Beschlussvorlage über die 1. Änderung des Bebauungsplanes Nr. 35 „Wohnen an der Granitz“ der Gemeinde Ostseebad Binz

hier: Abwägungsbeschluss nach §§ 3 Abs. 1 und 4 Abs. 1 BauGB sowie 2 Abs. 2 BauGB

# Abwägungstabelle vom 11. September 2024

## 1. Änderung des Bebauungsplans Nr. 35 „Wohnen an der Granitz“

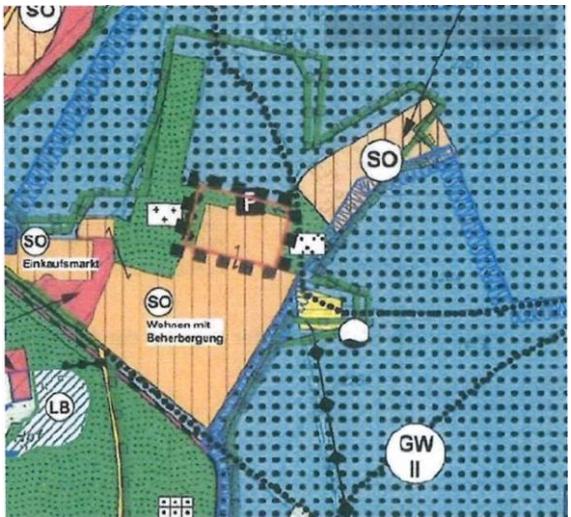
1.	<p><b>Vorhandensein von Leitungen</b></p> <p>Im Plangebiet bzw. in unmittelbarer Nähe zum Plangebiet befinden sich Versorgungsleitungen und/oder Anlagen der EWE NETZ GmbH.</p> <p>Diese Leitungen und Anlagen sind in ihren Trassen (Lage) und Standorten (Bestand) grundsätzlich zu erhalten und dürfen weder beschädigt, überbaut, überpflanzt oder anderweitig gefährdet werden. Bitte stellen Sie sicher, dass diese Leitungen und Anlagen durch Ihr Vorhaben weder technisch noch rechtlich beeinträchtigt werden.</p>	<p><b>Die Stellungnahme wird zur Kenntnis genommen.</b></p> <p>Die vorhandenen Versorgungsleitungen und/oder Anlagen werden im weiteren Verfahren Berücksichtigung finden. Ein entsprechender Hinweis wird an die zukünftigen Bauleute weitergeleitet.</p>

2.	<p><b>Anpassung von Leitungen</b></p> <p>Sollte sich durch Ihr Vorhaben die Notwendigkeit einer Anpassung unserer Anlagen, wie z.B. Änderungen, Beseitigung, Neuherstellung der Anlagen an einem anderen Ort (Versetzung) oder anderer Betriebsarbeiten ergeben, gelten dafür die gesetzlichen Vorgaben und die anerkannten Regeln der Technik. Für die gegebenenfalls notwendige Erschließung des Plan- und Baugebietes mit Versorgungsleitungen und Anlagen durch EWE NETZ planen Sie bitte einen Versorgungsstreifen bzw. -korridore für z.B. Telekommunikationslinien und Elektrizitätsleitungen gemäß DIN 1998 von mindestens 2,2 m mit ein. Weiterhin kann für die Stromversorgung von Baugebieten o.Ä. zusätzlich die Installation einer Trafostation erforderlich sein. Für die Auswahl eines geeigneten Stationsplatzes (ca. 6m x 5m) möchten wir Sie bitten, uns in weitere Planungen frühzeitig mit ein-</p>	<p><b>Die Stellungnahme wird zur Kenntnis genommen.</b></p> <p>Die Hinweise bezüglich möglicher Anpassungen an bestehenden Anlagen und für die ggf. notwendige Erschließung des Plangebiets werden im weiteren Verfahren berücksichtigt und an die zukünftigen Bauleute weitergeleitet.</p>

<p>zubinden. Für einen eventuell später steigenden Leistungsbedarf könnte ein weiterer Stationsplatz und Leitungsverlegungen in den Versorgungsstreifen erforderlich werden. Wir bitten Sie, dass bei Ihren Planungen ebenfalls zu berücksichtigen.</p>
